SÉCURISATION DU COMPLEXE HYDRAULIQUE FORMÉ PAR LES BARRAGES DE SAINTE-CÉCILE D'ANDORGE ET DES CAMBOUS

Évolution du projet de confortement du barrage de Sainte-Cécile d'Andorge
Note du Comité technique permanent des barrages et ouvrages hydrauliques (CTPBOH)

N° : 19F-148-RM-22

// Evolution du projet de confortement du barrage de Sainte Cécile - Note au CTPBOH

Figure 13 : Drainage sous BCR (source AVP)

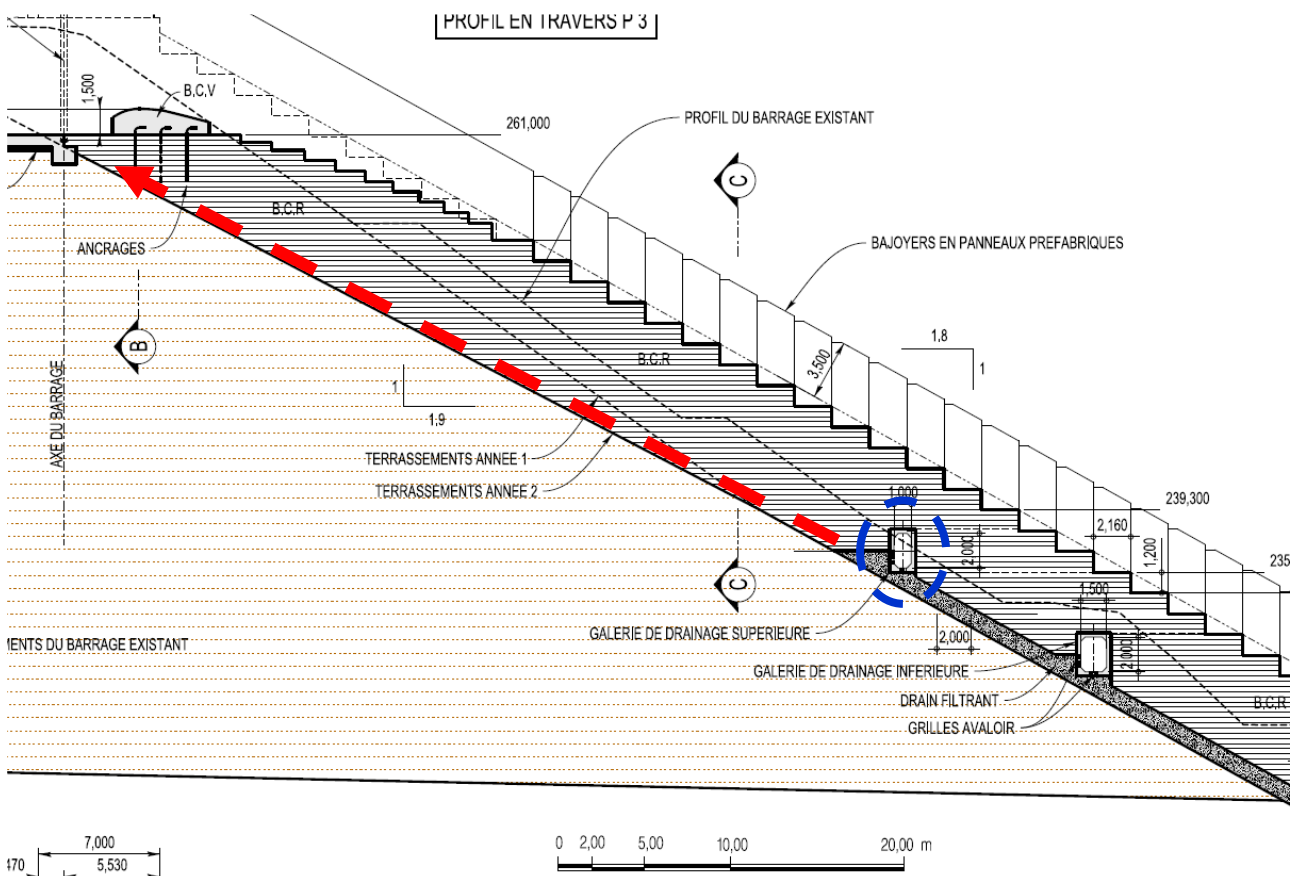
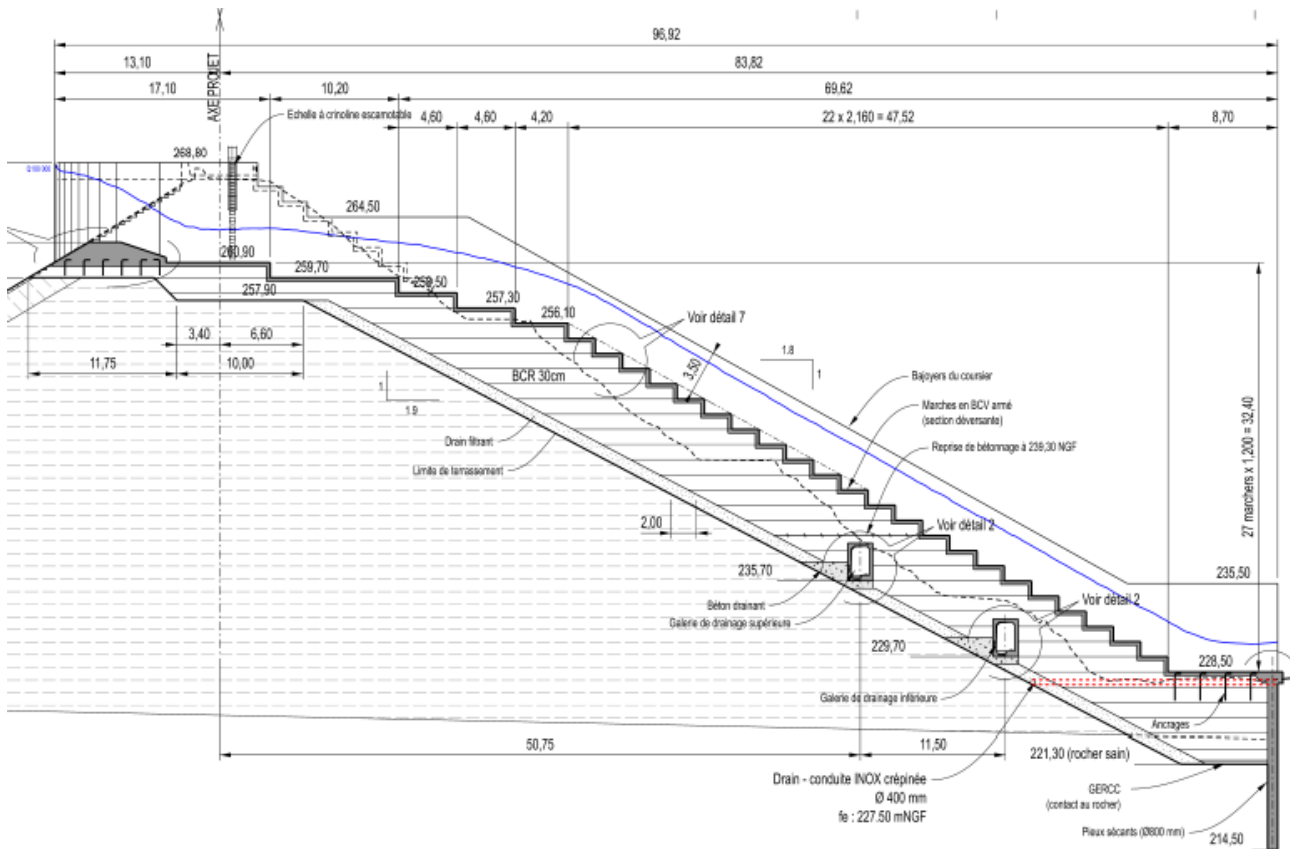
Le drain prévu en AVP sous le BCR a été prolongé jusqu'en crête dans le cadre du PROJET (cf. Figure 13 et Figure 14).

Le PROJET intègre également une conduite de drainage supplémentaire (drain crépiné inox de 400 mm, cf. Figure 14) avec un fil d'eau à 227,5 m NGF (soit +0,5 m au-dessus de la retenue normale du barrage des Cambous situé en aval).

Figure 17 : Ecran en pieux sécants (PROJET)

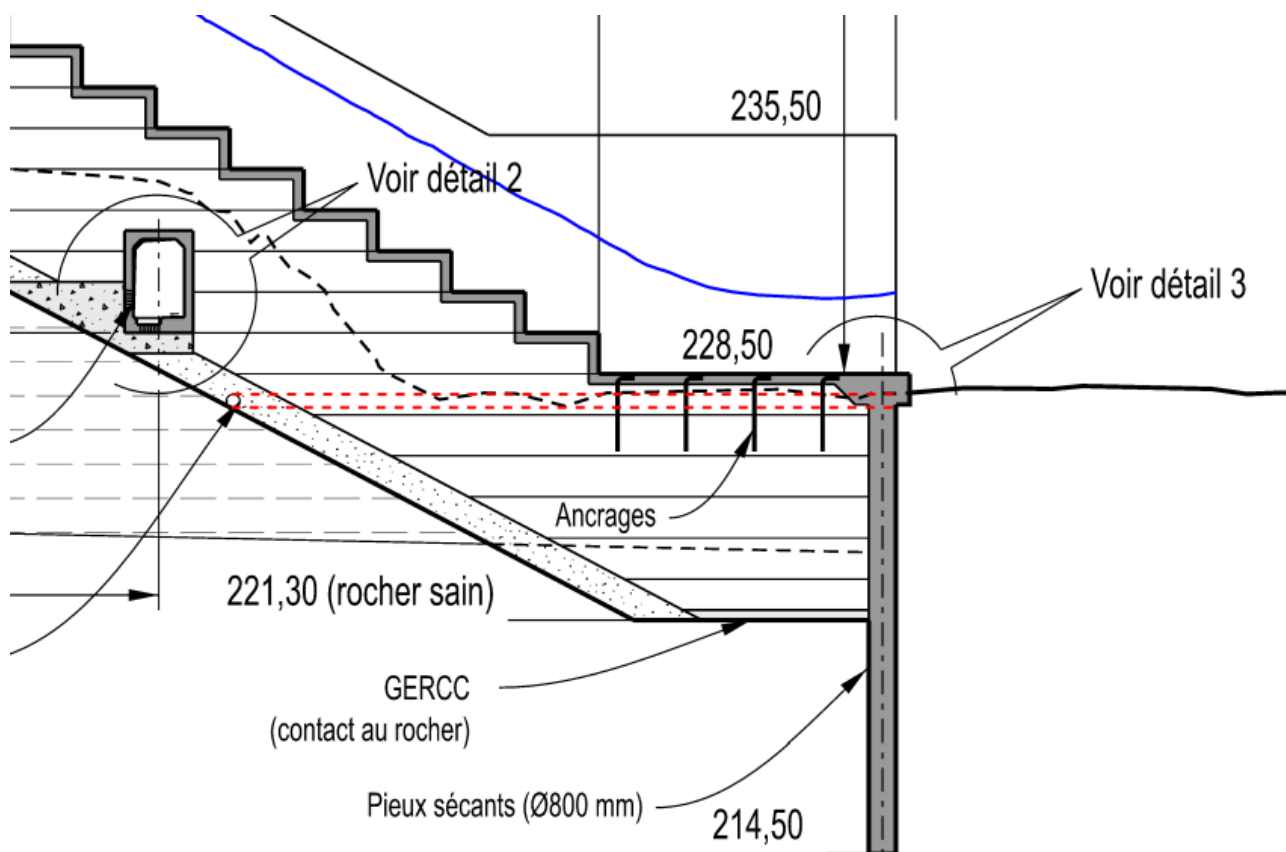
Le bassin de dissipation (au pied de l'évacuateur, cf. Figure 16) et la culée en BCR (au pied du versant de rive gauche) ont été supprimés. Ils ne sont plus jugés nécessaires du fait :

- de l'écran en pieux sécants ajouté au PROJET qui assure les fonctions de batardeau et de parafouille (cf. Figure 17) ;
- des sondages et relevés géologiques complémentaires qui ont montré qu'en rive gauche, l'écoulement se ferait directement au contact du rocher sain ;
- du résultat des analyses d'érodabilité du substratum au pied de l'évacuateur, y compris pour la crue extrême (cf. paragraphe suivant).

Figure 24 : Phasage des déblais affectant la crête (janvier à juillet de l'année 3)

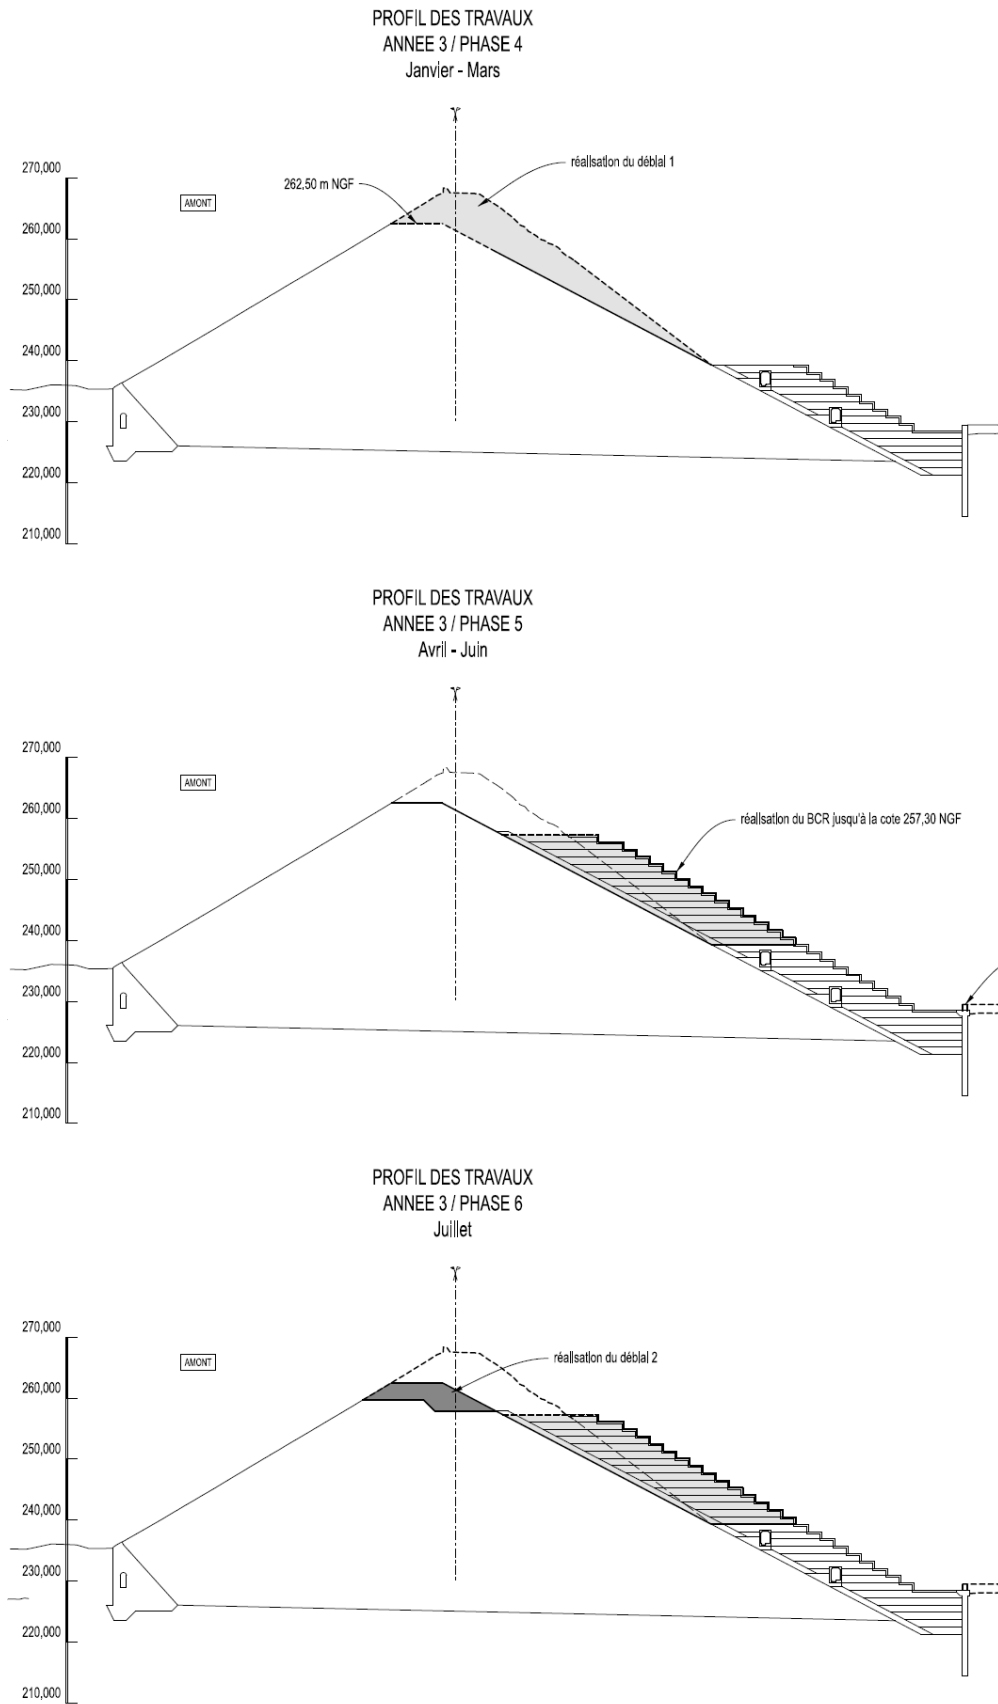
L'arasement de la crête du barrage durant l'année 3 a été identifiée comme une phase sensible au risque de crue. L'arasement est réalisé en deux phases (cf. Figure 24) :

- une première à la cote 262,50 m NGF à partir du mois de janvier,
- une deuxième à la cote 259,70 m NGF à partir du mois de juillet.
